**OGGETTO:[ID_8617] Procedimento di Valutazione di Impatto Ambientale ai sensi dell'art.23 del D.Lgs.152/2006 relativa al progetto "Taccu sa Pruna" – Impianto di Accumulo Idroelettrico mediante pompaggio ad alta flessibilità.
Trasmissione riscontro alle osservazioni**

“Taccu sa Pruna” – Impianto di Accumulo Idroelettrico Mediante Pompaggio ad Alta Flessibilità

Risposta alle Osservazioni ENAS e Direzione Generale degli Enti Locali e Finanze - Servizio Demanio e Patrimonio di Cagliari Successive alle Integrazioni del Proponente

Doc. No. P0030780-1-H14 Rev. 0 - Settembre 2023

Figura 1.3: Carta Batimetrica Lago Flumendosa 2013 –l’ubicazione dell’area di progetto è indicata con il cerchio rosso (ENAS, 2013)

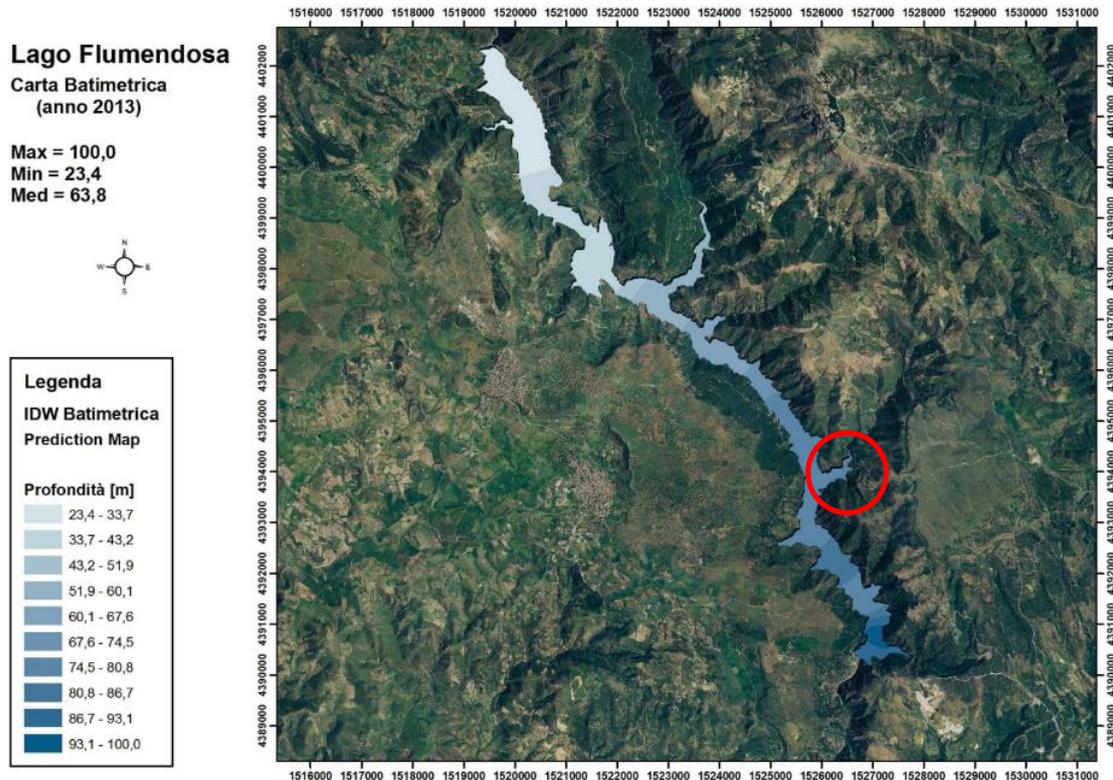
"7) nelle integrazioni non si rinvergono gli ulteriori approfondimenti richiesti in ordine all'evoluzione dei fenomeni di frana presenti su alcuni tratti delle sponde dell'invaso né in ordine allo studio limnologico. Peraltro, l'analisi di Dam Break, sviluppata per il nuovo invaso di monte, non contiene indicazioni circa gli effetti sul bacino del Flumendosa nell'ipotesi descritta nello scenario n. 3 di quello studio (collasso verso l'invaso del Flumendosa)."

La carta della batimetria riportata nella precedente figura indica che l’area di progetto interesserà un punto del Lago con profondità compresa tra 74.5 e 80.8 m.
